Doc No. 18-180-I-313 Rev. 0

使用済燃料貯蔵施設に係る特定容器等の設計の型式証明申請（TK-26型）

2021年4月28日の面談時質問に対する回答
（閉じ込め設計関連）

図 6-1 TK-26 型のシール部詳細

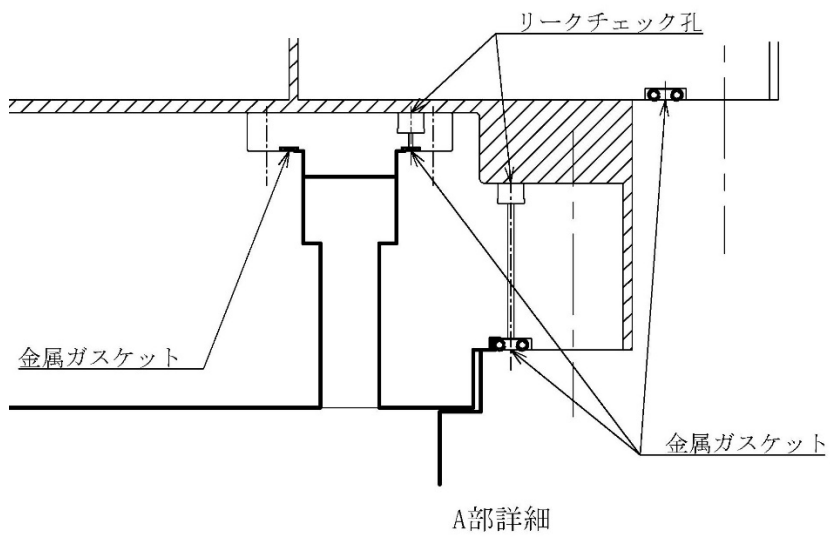
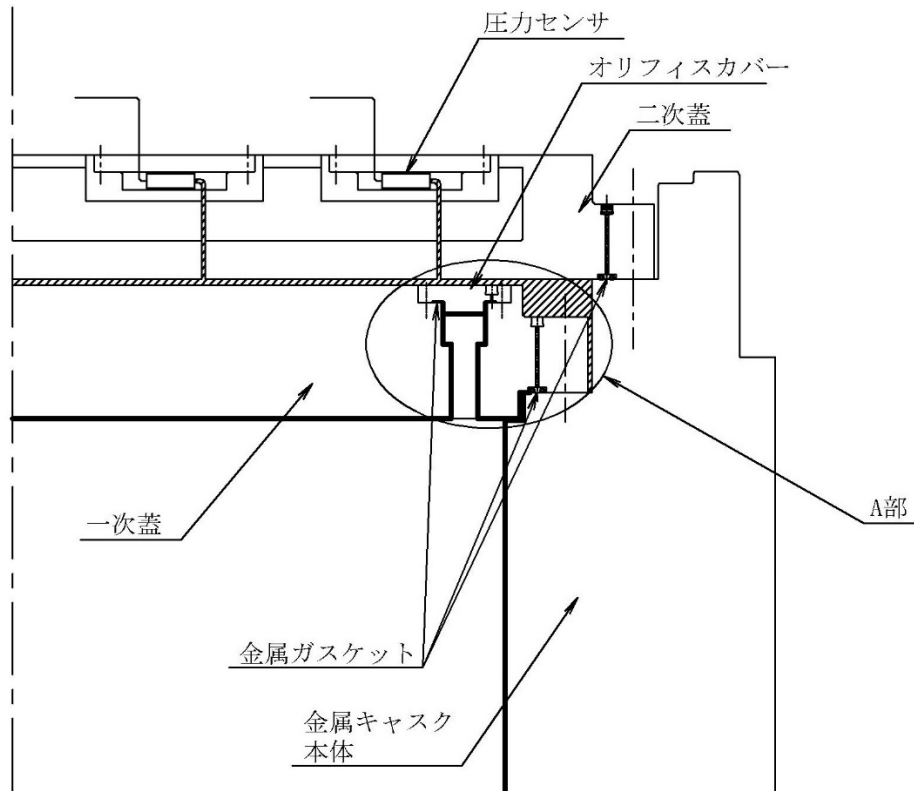
番号	ページ	対象	コメント内容
6	7	第2図 別紙1-2図	一次蓋の金属ガスケット間にアクセスするリークチェック孔を図示すること。

補足説明資料 1-3 第2図を図6-1に、また、補足説明資料 1-3 別紙1-2図を図6-2に変更する。これに伴い、申請書別添1（添付書類一）第1-10図を図6-1に変更する。

図 7-1 一次蓋の漏えい流路

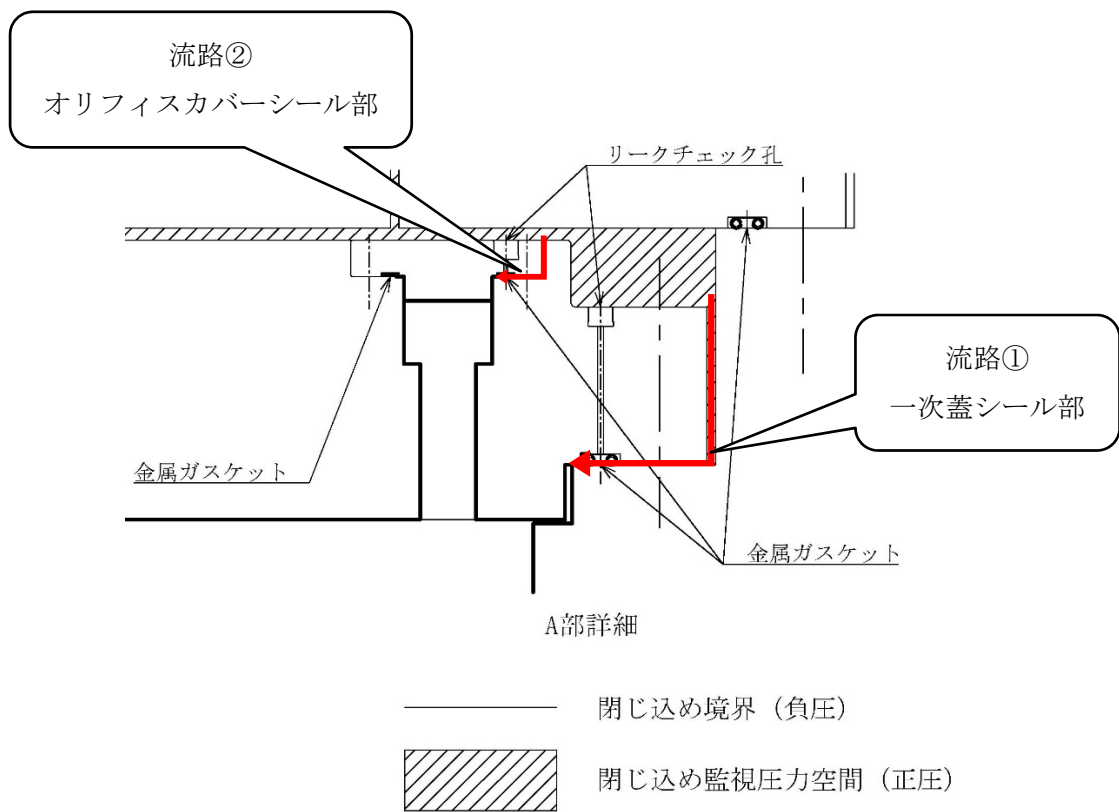
番号	ページ	対象	コメント内容
7	6	第1図	オリフィスカバーシール部の密封評価を追加すること。

TK-26 型の蓋間から容器内への漏えい流路は、図 7-1 に示すように一次蓋シール部からの流路①とオリフィスカバーシール部からの流路②がある。漏えい率の評価においては図 7-1 に示すように一次蓋シール部からの漏えいとオリフィスカバーシール部からの漏えいをそれぞれ考慮している。これらを比較した結果を表 7-1 に示す。なお、いずれの評価も、18-180-I-001-013 Rev. 0 補足説明資料 1-3 (閉じ込め設計) の別紙 1 の基準漏えい率及びリークテスト判定基準の評価方法に従って評価している。

表 7-1 に示すように一次蓋シール部及びオリフィスカバーシール部からの漏えいの結果は同程度である。したがって、18-180-I-001-013 Rev. 0 においては、より値の小さい一次蓋シール部からの漏えいした場合を代表として漏えい率評価を提示している。

また、気密漏えい検査では、これら 2 か所の漏えい率の合計値がリークテスト判定基準を満たすことを確認する。
